リニューアル・仕様変更・販売終了のご案内

■仕様変更のご案内

ポイントシャット形状変更 2016.9月切り替え 混使用可

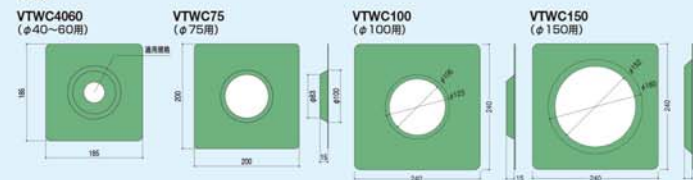
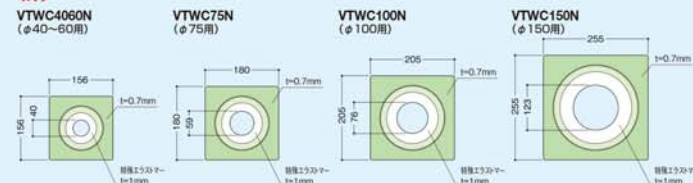
旧)

商品名	換取口φ40~60用	換取口φ75用
品番記号	VTWC4060	VTWC75
サイズ	185×185×φ40~60mm	200×200×φ75mm
材質	ポリエチレン樹脂	ポリエチレン樹脂
構造	40穴・1層型	40穴・1層型
販売価格	23,000円・1単位	19,320円・1単位
備考	バルターP40本同梱	バルターP40本同梱

新)

商品名	換取口φ40~60用	換取口φ75用
品番記号	VTWC4060N	VTWC75N
サイズ	185×185×φ40~60mm	180×180×φ75mm
材質	ポリエチレン樹脂 特殊エラストマー	ポリエチレン樹脂 特殊エラストマー
構造	20穴・1層型	20穴・1層型
販売価格	12,650円・1単位	10,630円・1単位
備考
